Antragsunterlagen
gem. § 68 WHG, § 16 BImSchG,
§ 3 Abgrabungsgesetz NW mit UVS und LBP
zur Erweiterung des Steinbruchs Jaeger

3. Ergänzung
zum Antrag vom 23.8.2023

Projekt-Nr.: 2111003
Stand: 12.06.2025

Abbildung 1: Einfluss der Bohrlochanordnung und -neigung auf die Sprengauswirkung bei der Herstellung einer Böschung (Merkblatt für die gebirgsschonende Ausführung von Spreng- und Abtragungsarbeiten an Felsböschungen, Bild 1, Ausgabe 1984)

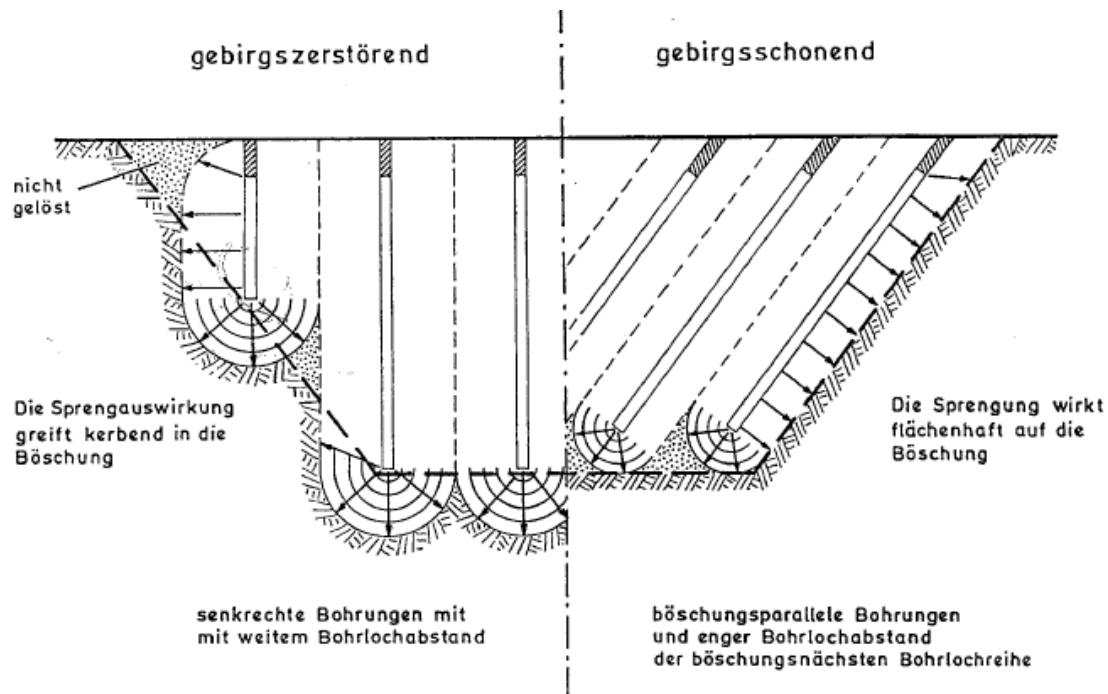
Im Rahmen des Erörterungstermins wurde das Thema „Auswirkungen von Sprengungen auf den unverritzten Gebirgsverband außerhalb der Abbaugrenze der Erweiterung“ diskutiert. Sprich, erfolgt durch die Sprengarbeiten eine tiefgreifende Verritzung des Gebirges über die geplante Abbaugrenze hinaus.

Zur grundsätzlichen Verhinderung von tiefgreifenden Verritzungen im hinterliegenden Gebirge außerhalb der Vorhabensfläche sind im Zuge der Erstellung des Endböschungssystems (siehe Anlage 21) sogenannte Vorspaltsprengungen vorgesehen. Der Einsatz der Vorspaltsprengungen erfolgt im Zuge der letzten Gewinnungssprengung in einer Distanz von ca. 1,5 bis 2 m hinter der Gewinnungssprengung zur Abbauendböschung hin. Der Abstand der Vorspaltlöcher beträgt üblicherweise 2/3 des Reihenabstands der Gewinnungsbohrlöcher. Das sich bewährte Standartraster im Steinbruch Jaeger sieht einen Reihenabstand von 3 Metern vor, daraus ergibt sich ein Abstand von 2 Metern für die Vorspaltlöcher.

In der nachfolgenden Abbildung 1 ist der Einfluss der Bohrlochanordnung und -neigung auf die Sprengauswirkung bei der Herstellung einer Böschung dargestellt. Die Durchführung der Vorspaltsprengungen erfolgt analog zu den Vorgaben im vorgenannten Merkblatt.

Abbildung 4: Auszug aus dem Lageplan in Anlage 22 zur Freispiegelleitung DN-400

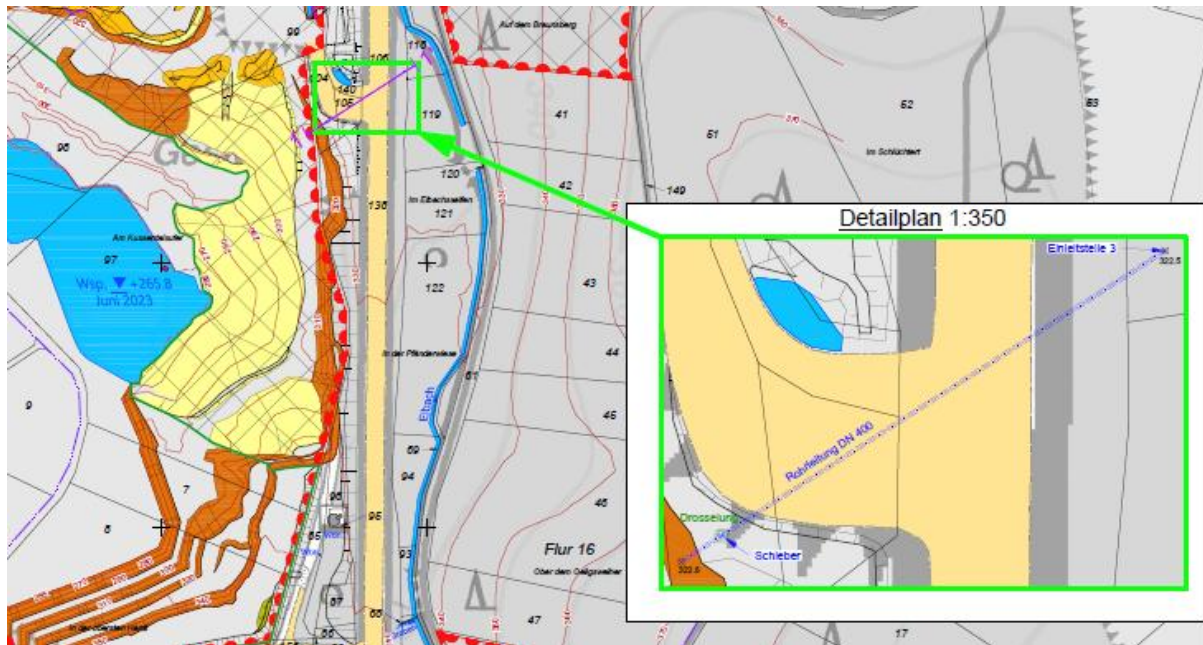
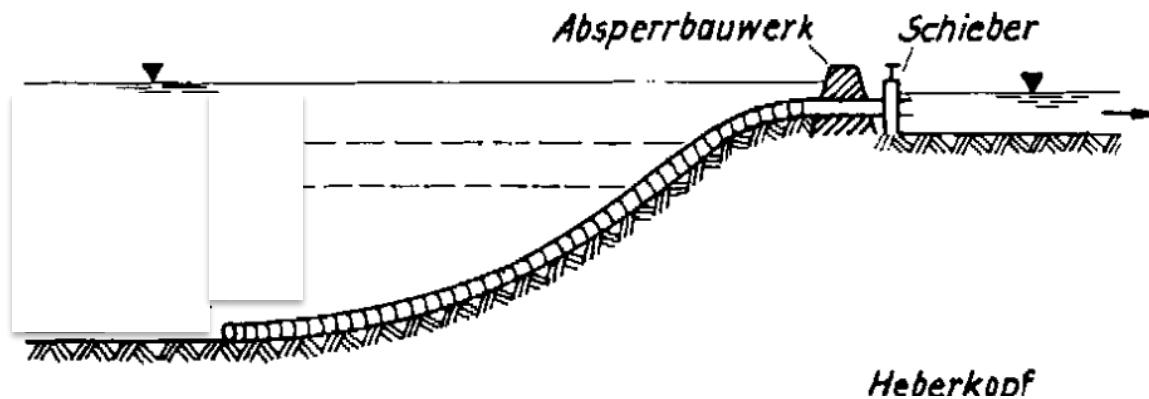
Im Rahmen des Erörterungstermins wurde festgehalten, dass im Zuge der 3. Planergänzung eine Darstellung des Einleitbauwerkes, mit dem der gefüllte See entwässert werden soll inkl. Einleitungsstelle in den Elbach und Schnittzeichnung, ergänzt werden sollte.

Die neu zu errichtende Leitung im Durchmesser DN-400 wird aus logistischen und topographischen Gründen im Bereich der Steinbruchzufahrt in unmittelbarer Nähe zur bestehenden DN 800-Leitung verlegt. Die Erstellung erfolgt aus der tieferliegenden Steinbruchwand heraus, wo der Abbauendstand bereits erreicht ist, mittels einer HDD-Bohrung oder in offener Bauweise. In der nachfolgenden Abbildung 4 ist die Lage der Querung und der Einleitungsstelle 3 dokumentiert.

Die Leitung wird unterhalb der L324 bis zur neu zu errichtenden Einleitungsstelle 3 im Bereich des Elbachs geführt. Die Leitung wird steinbruchseitig auf einer Höhe von 322,8 m NHN installiert und mit einem entsprechenden Einlaufgitter versehen. Im Bereich des Elbachs wird der Einlauf auf 322,5 m NHN geplant, so dass ein ausreichendes Freigefälle zum Einlauf in den Elbach besteht. Die Drosselung der Freispiegelleitung wird zudem so eingebaut, dass sie jederzeit von der aktuellen Steinbruchzufahrt erreichbar ist. Das Wasser aus der Straßentwässerung wird analog zur Abbauphase über die bestehende DN-800 Leitung zur Einleitungsstelle 1 geführt. Beide Wasserströme sind ab der Seephase damit getrennt.

Um ein Aufwärmen des Elbachs zu vermeiden, wird an die neue DN-400 Leitung steinbruchseitig eine Freispiegelleitung installiert. Die Freispiegelleitung wird ohne Pumpentechnik konzipiert (vgl. Abbildung 5).

Abbildung 6: Phasenplanung – Phase 1 – Zeitraum ca. 10-15 Jahre (siehe Abb. 9 EB, S. 48)

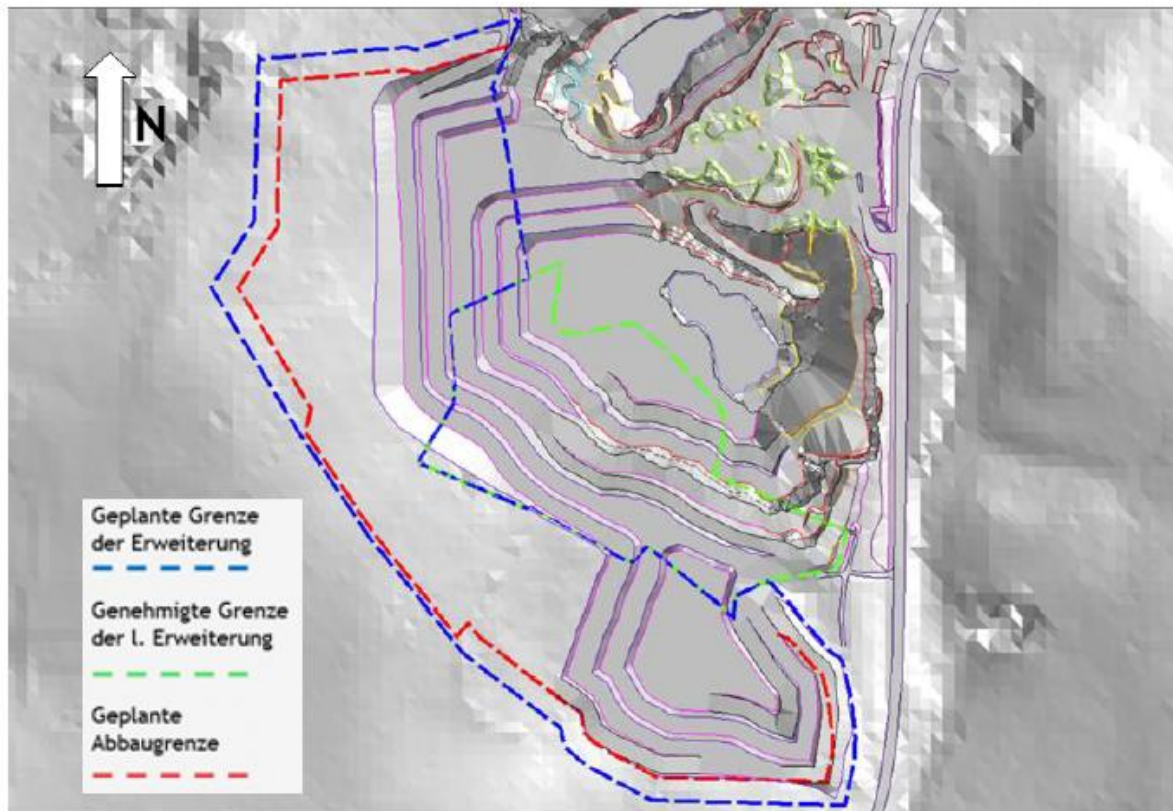
- Vorlage eines tragfähigen Bewirtschaftungskonzeptes (nach dem Grundsatz einer positiven Prognose der Machbarkeit)
- Quantifizierung der Austragsrate aus dem Elbach im südlichen Erweiterungsbereich des Steinbruchs
- Darstellung prognostizierbarer Auswirkungen der Sprengungen mittels Lageplan
- Darstellung des Bauwerkes, mit dem der gefüllte See entwässert werden soll, mit Einleitungsstelle inkl. Schnittzeichnung
- Darstellung der Abbausohle im Endzustand mittels Höhengleichenplanes für beide Gruben
- Nachweis des Vorhandenseins der Abraummassen aus eigener Produktion

Auf Basis des Abbauendstandes in Abbildung 6 (Zwischenstand nach ca. 10-15 Jahren) wurden Massenberechnungen durchgeführt.

Im Ergebnis wurde ein Abraumvolumen für die Phase 1 von ca. 150.-200.000 m³ je nach tatsächlichen geologischen Verhältnissen ermittelt. Daraus ergibt sich, dass bereits in der Phase 1 ausreichend eigener Abraum zur Verfügung steht.

Abbildung 7: Verkippungsplanung - Abflachung Vorschüttung

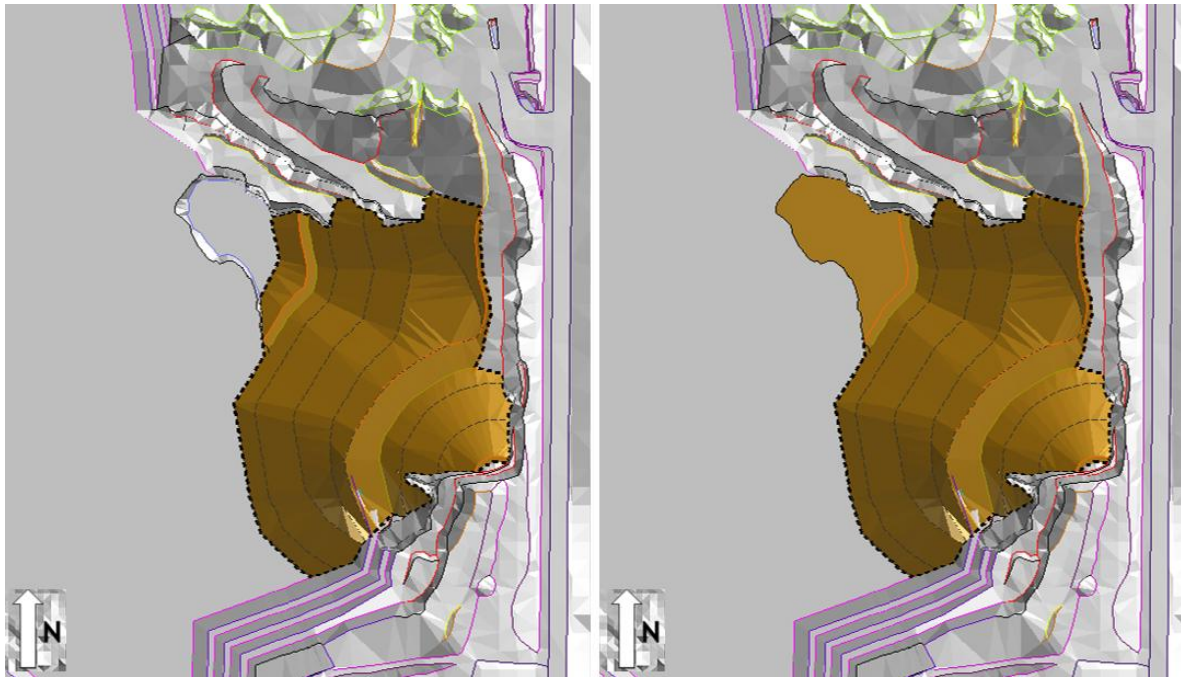
Die im Rahmen des Erörterungstermins thematisierte Verkippsungsplanung für die Abflachung der Vorschüttung kann hierbei grob in drei Schritte aufgeteilt werden:

Im Schritt 1 wird ausgehend vom östlichen Rand der Grube Süd Richtung Westen ein ca. 50 m breiter Streifen in der Grube abgetrennt. Für die Abtrennung wird ein Nord-Süd verlaufender Wall aus grobem Steinbruchmaterial vorgeschüttet, hinter dem dann Abraummaterial bis auf 265 m NHN eingebracht wird. Diese Arbeiten erfolgen zu Zeiten niedriger Wasserstände in der Grube Süd.

Im Schritt 2 wird auf dem Auflager lagenweise eine Vorschüttung aufgebracht, so dass die Gesamtböschungsneigung der bestehenden Vorschüttung bis zur alten Zufahrtsrampe insgesamt auf 1:n = ca. 1:2 abgeflacht werden kann. Damit wäre die Vorschüttung auch bei dem kritischen Seewasserspiegel auf 280 – 285 m NHN im Abschnitt 2 bzw. ungefähr 280 m NHN im Abschnitt 4 (nur die haltenden Lamellen des Gleitkörpers stehen unter Auftrieb) ausreichend standsicher: Ausnutzungsgrad $\mu = 0,88 < 1,0 = \text{zul. } \mu$ im Abschnitt 2 (siehe Anhang 38) bzw. $\mu = 0,90 < 1,0 = \text{zul. } \mu$ im Abschnitt 4 (siehe Anhang 38).

Für die Arbeiten an der bestehenden Vorschüttung in Abschnitt 4 oberhalb des Fahrweges (siehe Anhang 33) wird zunächst ein Arbeitsplanum von ca. 15 m Breite eingerichtet. Die Breite ergibt sich aus der erforderlichen Aufstandsfläche des Vorschüttkörpers, der ebenfalls unter 1:n = ca. 1:2 geneigt werden soll, sowie der Breite des zukünftigen Fahrwegs einschließlich Sicherheitsabstand zur Abbaukante. Das Arbeitsplanum wird anschließend an das bestehende Wegenetz wieder angeschlossen. Der Ausnutzungsgrad der Sicherheit gegen Böschungsbruch beim kritischen Teileinstau (ca. 315 m NHN) beträgt hier $\mu \approx 1,0$ (siehe Anhang 38).

Abbildung 9: Grundwasserstandsdaten an den 6 Grundwassermessstellen (B1-18 bis B6-18) für den Zeitraum 2020-23 inkl. Niederschlagsdaten der DWD Station Morsbach

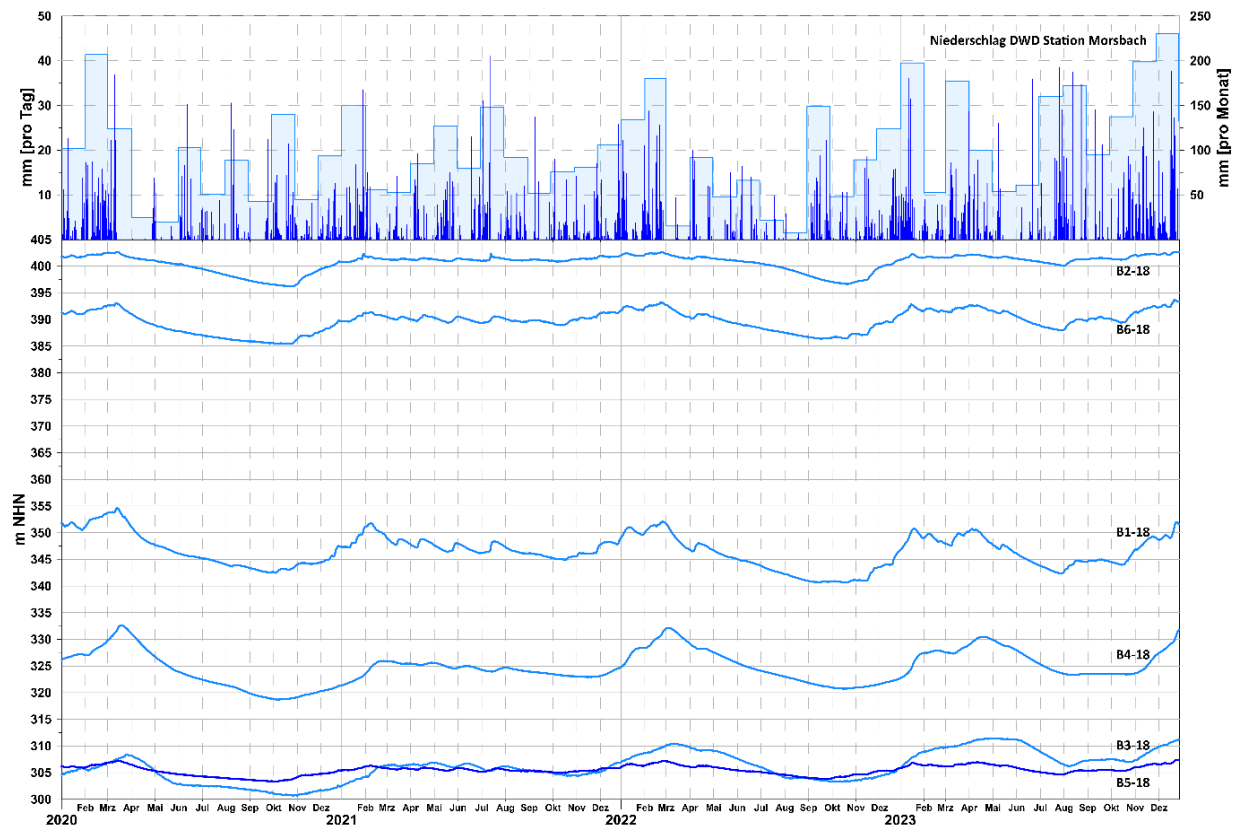
- Untersuchung des Abraums und des Sumpfungswassers auf Sprengstoffrückstände (nach der nächsten Sprengung)
- Untersuchung des Schlammes aus der Reifenwaschanlage (RWA) auf Belastungen mit Kohlenwasserstoffen
- Abstimmung des arten- und naturschutzfachlichen, limnologischen und wasserwirtschaftlichen Monitorings mit der Planfeststellungsbehörde
- Vorlage der Grundwasserstandsdaten der Jahre 2020 bis 2023 in Verbindung mit den Niederschlagsdaten

In der nachfolgenden Abbildung 9 sind die Grundwasserstandsdaten an den sechs Grundwassermessstellen (B1-18 bis B6-18) für den Zeitraum 2020-2023 inkl. Niederschlagsdaten der DWD-Station Morsbach dokumentiert.

Abbildung 10: Zusammenfassung aller eingemessenen Störungsflächen, einschließlich derer entlang der Südwand des Steinbruchs (siehe Anhang 33, Abbildung 8).

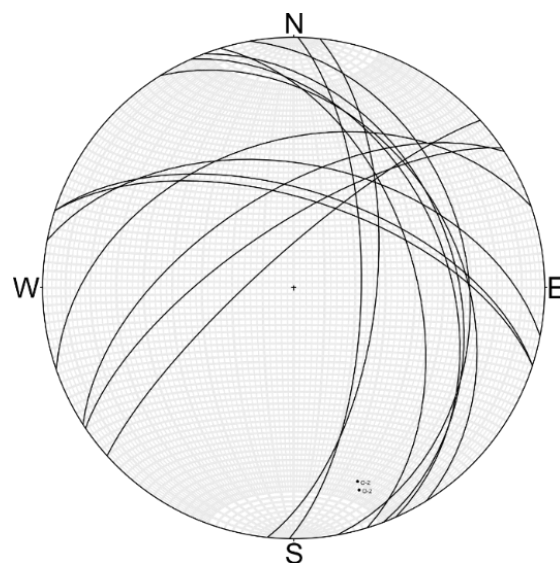
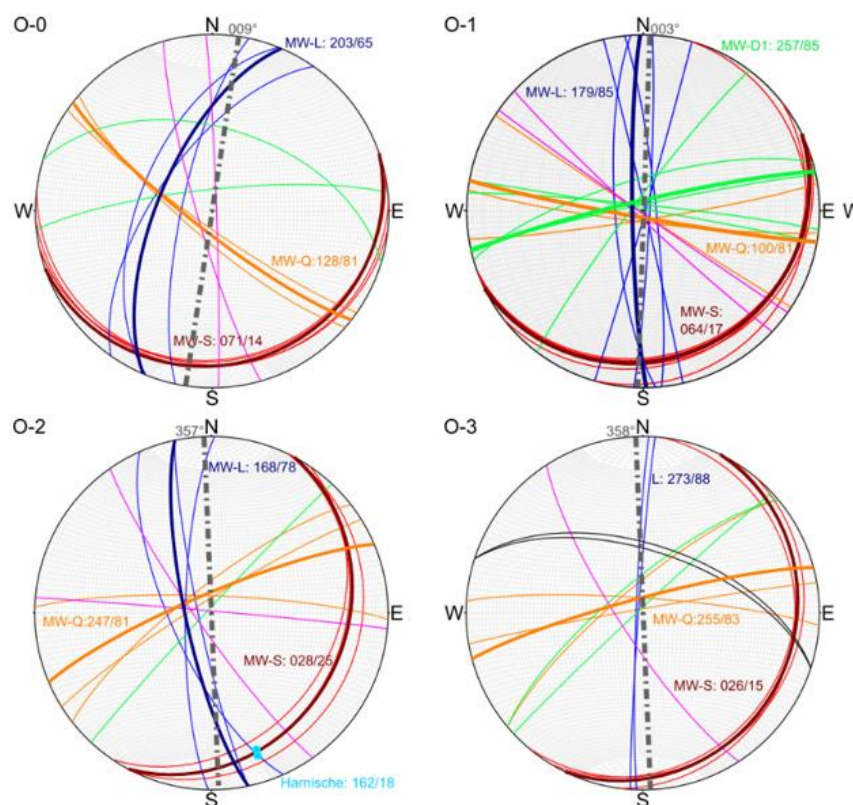
- Die Streichrichtung der Störung des südwestlichen Steinbruchbereichs ist im nächsten Standsicherheitsgutachten zu korrigieren
- Die Raumstellung der Böschung zur L324 ist in den stereographischen Projektionen (Schnittprofil) zur Bewertung der Standsicherheit darzustellen
- Die Bewertung des Einflusses des steigenden Seewassersp. auf diese Böschungen

Zur Bearbeitung der v.g. Fragestellung wurden neben der vorliegenden Fachliteratur in erster Linie die Ergebnisse aus dem geologisch/hydrogeologischem Fachgutachten von FÜLLING (1994) und aus verschiedenen Bohrkampagnen aus den Jahren 2014 und 2018/19 berücksichtigt. Nach Sichtung der Unterlagen fand Anfang 2021 eine umfangreiche Aufnahme des Trennflächengefüges der zugänglichen Bereiche Richtung Erweiterungsfläche statt. Die Ergebnisse sind in den Untersuchungsbericht zum Trennflächengefüge vom 12.08.2021 eingeflossen. Der Untersuchungsbericht liegt dem Antrag im Anhang 3 bei.

Nach Prüfung durch den GD NRW wurden die Ergebnisse der Messungen der Streichrichtung einer Störung im südwestlichen Steinbruchbereich hinterfragt. Die Aussage der N-S orientierten Streichrichtung der südwestlichen Störungen wurde im Untersuchungsbericht zur Einschätzung der Standsicherheit der Ostböschung vom Oktober 2024 auf NW-SE angepasst. Diese entspricht der variszischen Hauptorientierung. Die Störungen entlang des Südtails wurden hierfür erneut eingemessen und deren Ergebnisse in stereographischen Projektionen dargestellt (vgl. Anhang 33, Kap. 3.3.3 Abbildung 8 bzw. vorlaufende Abbildung 10). Es wird darauf hingewiesen, dass einzelne Störungsflächen annähernd N-S sowie NE-SW streichen.

Abbildung 11: Zusammenfassende Darstellung aller Messwerte der Trenngefüge an den aufgenommenen Messpunkten unter Berücksichtigung der jeweiligen Böschungsraumstellung

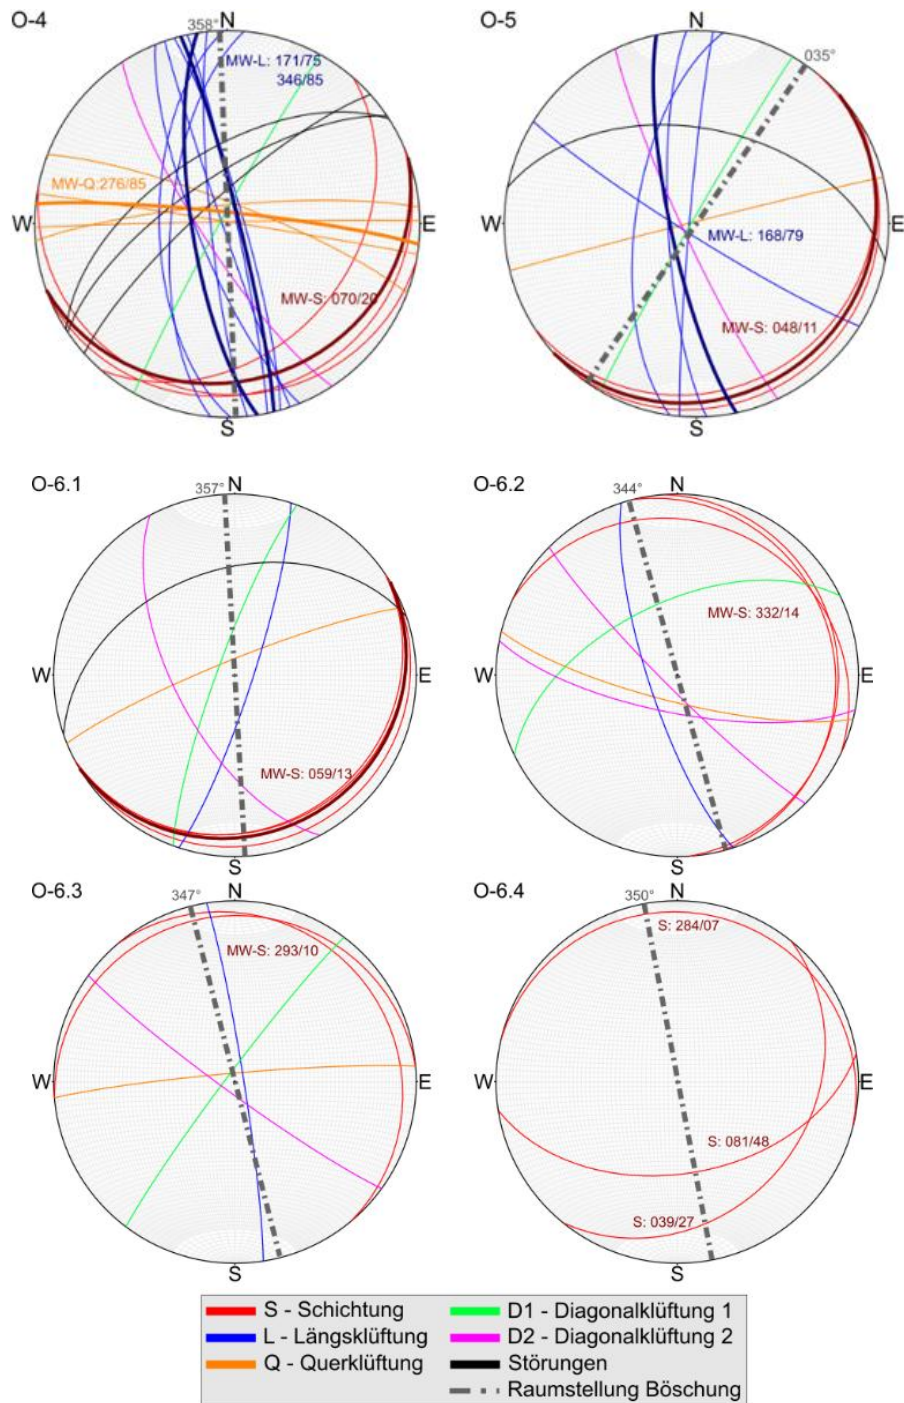
Im Ergebnisprotokoll zum Erörterungstermin am 21.11.2024 ergab sich seitens des GD NRW der Hinweis, die Raumstellung der Böschung zur L324 (Ostböschung) in den stereographischen Projektionen zur Bewertung der Standsicherheitsböschung zusätzlich darzustellen. Diese beinhaltet die Darstellung der Raumstellung der Böschung am jeweiligen Messpunkt. Die nachfolgende zeigt die Orientierung der Böschung (projiziert als 90° einfallende Fläche). Die Raumstellung variiert hierbei leicht zwischen 344° (O-6.2) und 35° (O-5). Im Mittel verläuft die Böschung bei 360° bzw. 0° (siehe Abbildung 11).
